スケッチ原図⇒報告書スケッチ記載記事チェックシート(D-1トレンチ 2-1ピット ②層の記載)

K断層の性状(擁壁撤去法面)

83 (第833回審査会合資料)
修正箇所：橙色枠

83 : ②層, ③層の色調修正

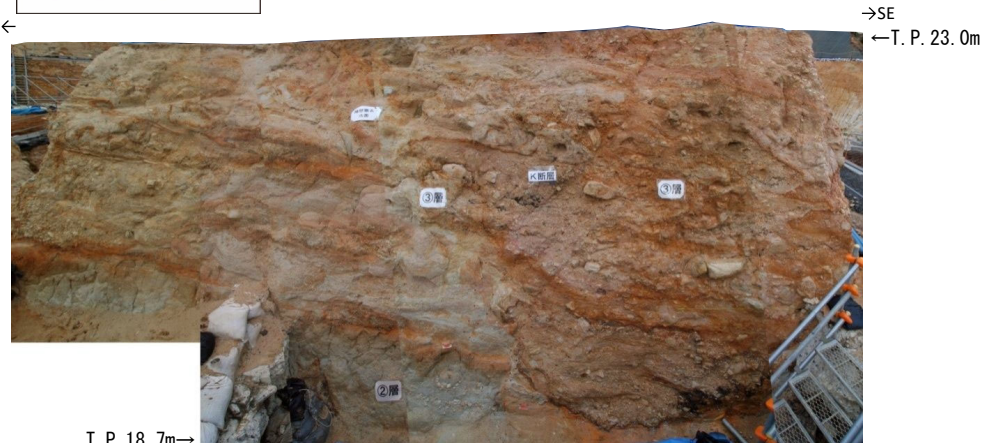
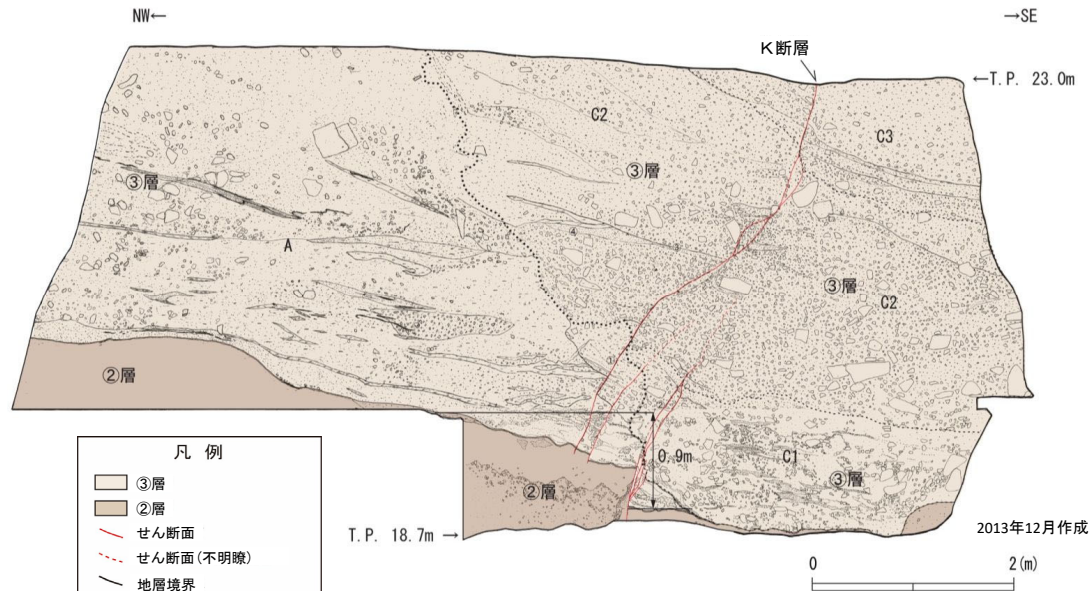
修正箇所：橙色枠

- ②層：礫混じりシルト質砂：褐灰色～浅黄橙色 (7.5YR6/1～10YR8/4)
 基質はシルト、細～中粒砂であり、礫は径100mm以下の角～亜角礫主体である。全体的にやや軟質で北西側ほど硬質となる。
 ②層上限面の傾斜は、K断層の上盤側で10°程度で、下盤側でほぼ水平を示す。
- ③層
 A層：礫・シルト混じり砂：浅橙色～浅黄橙色 (5YR8/3～10YR8/3)
 礫は径20mm以下の風化を受けた亜円～亜角礫主体である。
 基質は細～粗粒砂主体であり、レンズ状のシルト～シルト質砂を含む。
- C1層：砂礫：明黄褐色～にぶい橙色 (10YR6/6～7.5YR7/3)
 礫率30～60%であり、レンズ状に砂層を挟む。
 礫混じり砂質シルト：淡赤橙色～灰白色 (2.5YR7/3～7.5YR8/1)
 基質は細～中粒砂であり、淘汰はやや良い。
 礫は径40mm以下の風化を受けた亜角～亜円礫主体である。
- C2層：砂礫：にぶい橙色～明黄褐色 (7.5YR7/3～10YR6/6)
 礫率30～60%であり、淘汰はきわめて悪い。
 礫は径200mm以下の風化を受けた角～亜角礫主体である。
 基質は中～粗粒砂であり、レンズ状に中～粗粒砂の砂層を含む。
- C3層：礫質砂：にぶい橙色～浅黄橙色 (5YR6/4～7.5YR8/3)
 礫は径100mm以下の風化を受けた亜角～亜円礫主体である。
 基質は中～粗粒砂で、淘汰はやや悪い。

②層：礫混じりシルト質砂：褐灰色～淡黄褐色 (7.5YR6/1 ~ 10YR8/4)
基質はシルト、細～中粒砂であり、礫は径100mm以下の角～歪角礫主体である。全体的にやや軟質で北西側ほど硬質となる。
②層上面の傾斜は、K断層の上盤側で10°程度で、下盤側でほぼ水平を示す。

③層
A層：礫・シルト混じり砂：淡褐色～淡黄褐色 (5YR8/3 ~ 10YR8/3)
礫は径20mm以下の風化を受けた歪角～歪円礫主体である。基質は細～粗粒砂主体であり、レンズ状のシルト～シルト質砂を含む。

C1層：砂礫：明黄褐色～にぶい橙色 (10YR6/6 ~ 7.5YR7/3)
礫率30～60%であり、レンズ状に砂層を挟む。
礫は計200mm以下の風化を受けた歪角～歪円礫主体である。礫混じり砂質シルト：淡赤褐色～灰白色 (2.5YR7/3 ~ 7.5YR/1)
基質は細～中粒砂であり、海浜はやや良い。
礫は径40mm以下の風化を受けた歪角～歪円礫主体である。

C2層：砂礫：にぶい橙色～明黄褐色 (7.5YR7/3 ~ 10YR6/6)
礫率30～60%であり、海浜はきわめて悪い。
礫は径200mm以下の風化を受けた角～歪角礫主体である。基質は中～粗粒砂であり、レンズ状に中～粗粒砂の砂層を含む。

C3層：礫質砂：にぶい橙色～淡黄褐色 (5YR6/4 ~ 7.5YR8/3)
礫は径100mm以下の風化を受けた歪角～歪円礫主体である。基質は中～粗粒砂で、海浜はやや悪い。

K断層の性状(ふげん道路ピット)

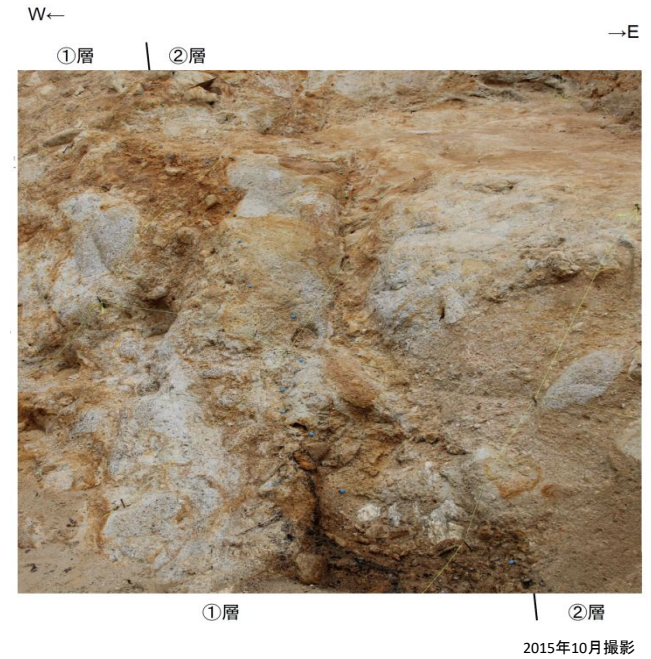
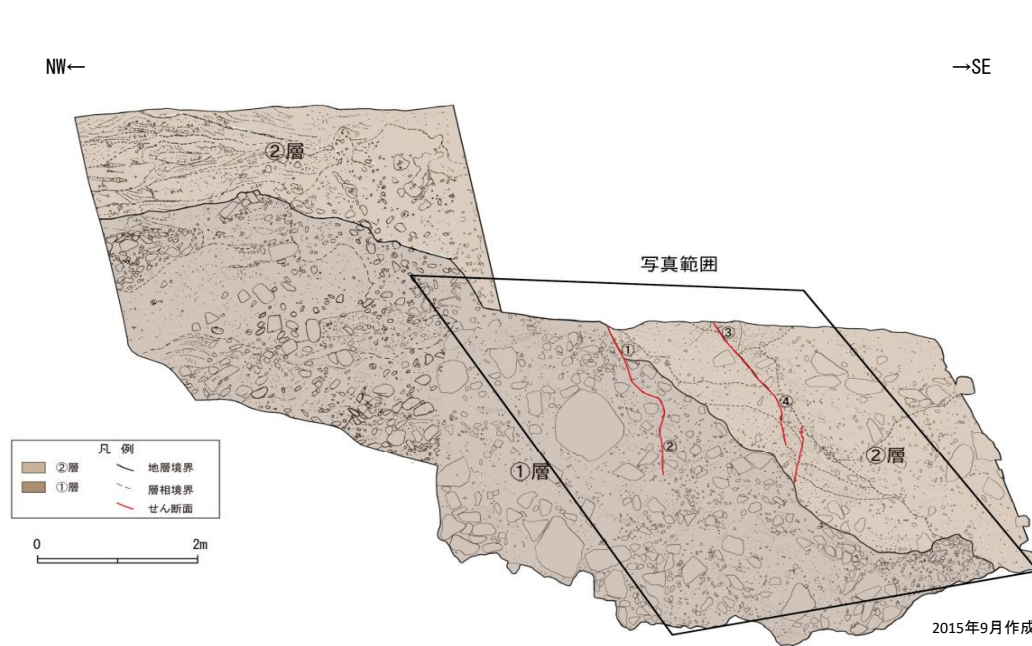
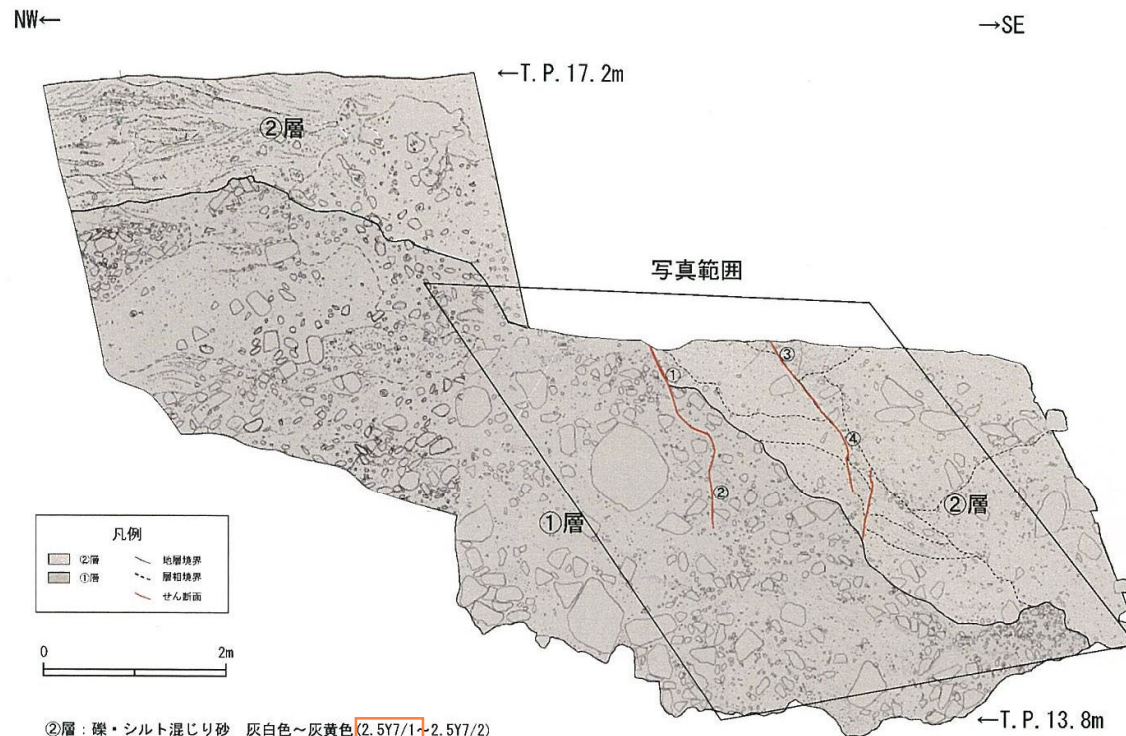
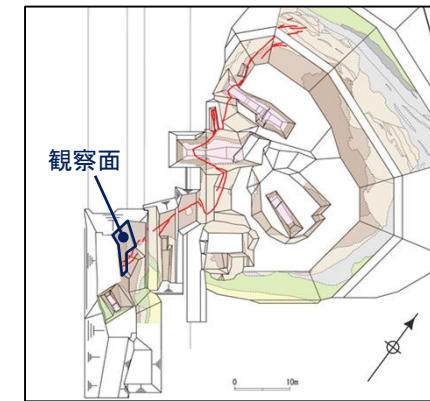
②層：礫・シルト混じり砂 灰白色～灰黄色 (2.5Y7/12)~2.5Y7/2)
細粒砂～粗粒砂からなり、径40cmの花崗斑岩礫が混じる。くさり礫が混じる。
砂質シルト 灰白色 (2.5Y7/1)
シルトを主体とし、細粒砂が混じる。よく締まっている。

②層: 礫・シルト混じり砂 灰白色～灰黄色 (2.5Y7/1→2.5Y7/2)
 細粒砂～粗粒砂からなり、径40cmの花崗斑岩礫が混じる。くさり礫が混じる。
 砂質シルト 灰白色 (2.5Y7/1)
 シルトを主体とし、細粒砂が混じる。よく締まっている。

K断層の性状

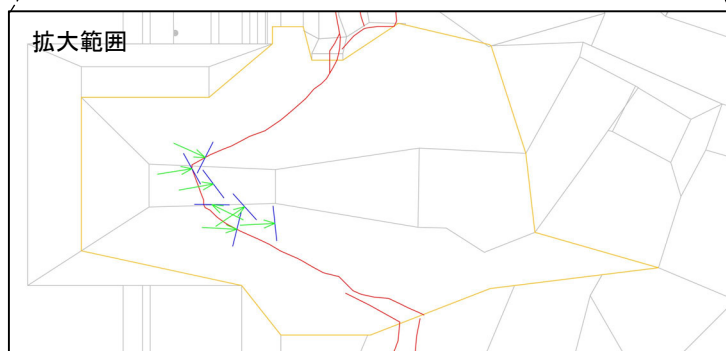
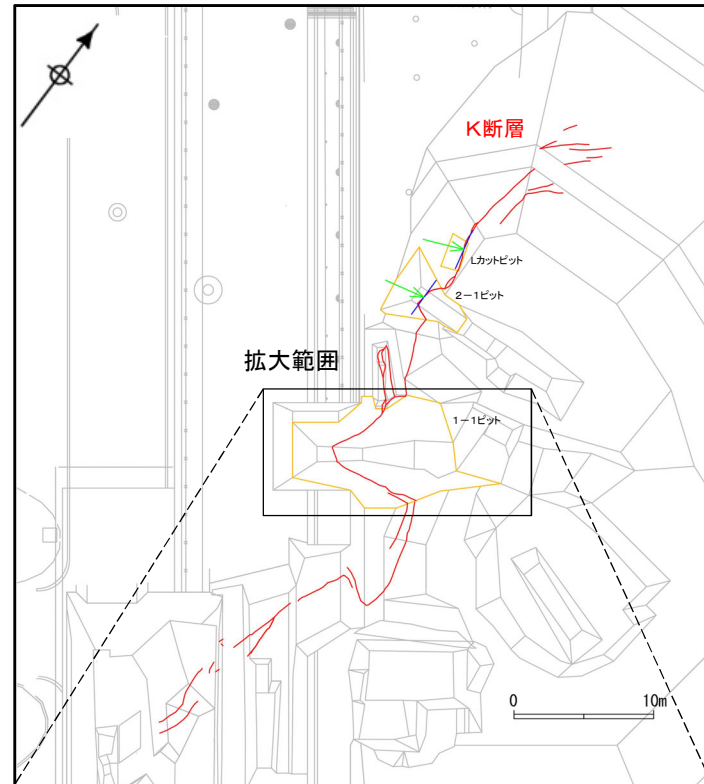
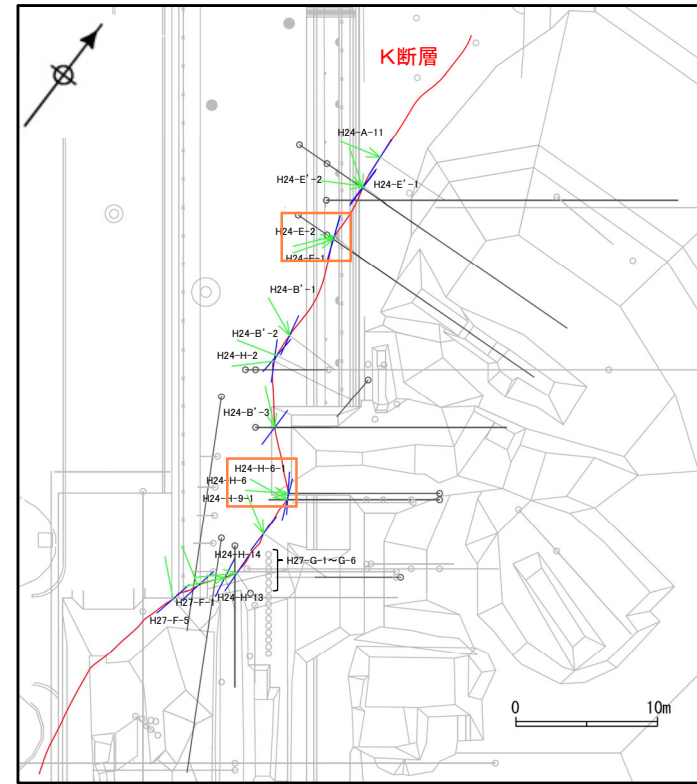
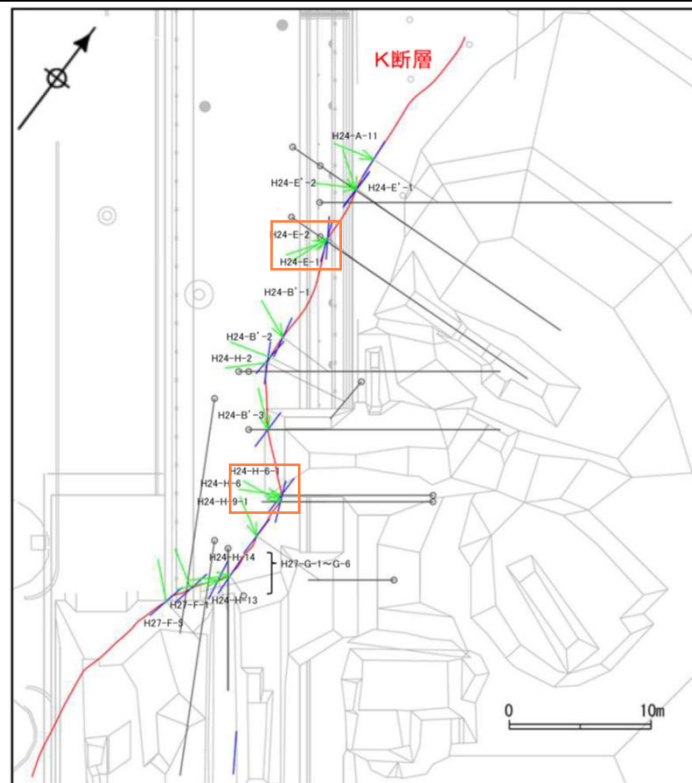
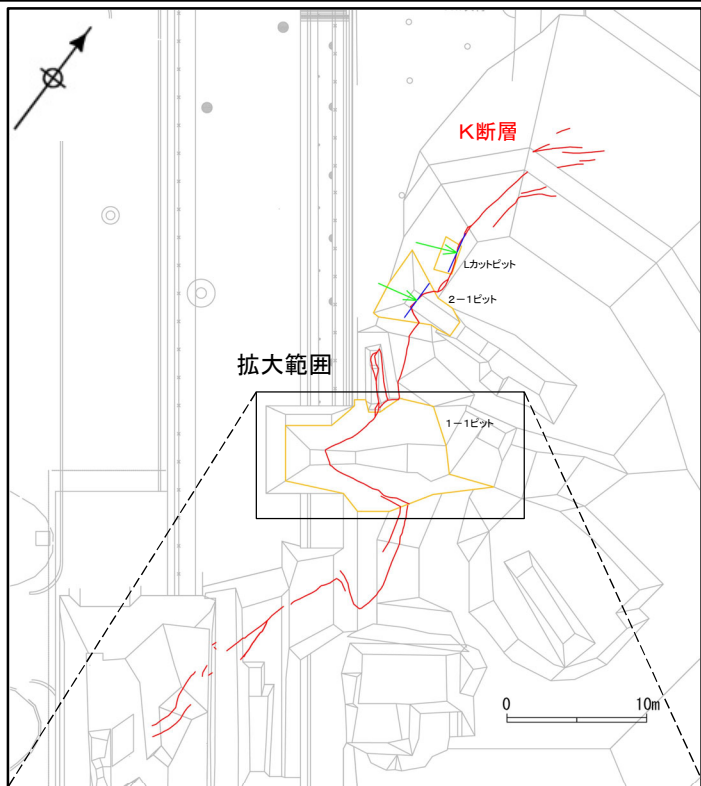
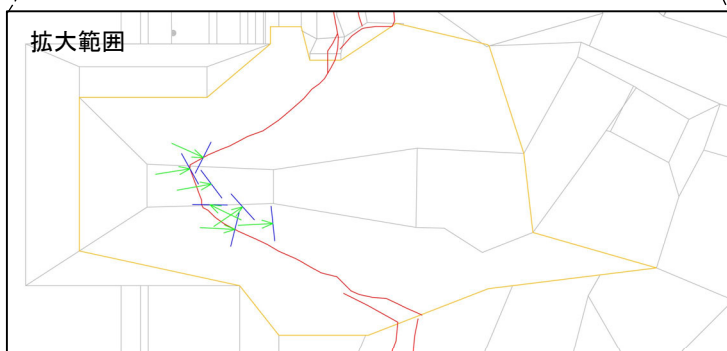
85:2, 4の最新活動面深度及び走向・傾斜を修正した箇所を反映

- 基盤岩中でK断層の走向・傾斜を確認した箇所における条線方向及び最新活動面の変位センスを示す(左図:ピット調査結果, 右図:ボーリング調査結果)。
- K断層は, 1-1ピット付近で局所的に走向をNW-SE方向に変えるが, 大局的にはN-S走向, 高角度西傾斜, 最新活動面の変位センスが逆断層センス卓越の特徴を有する破碎帯である。
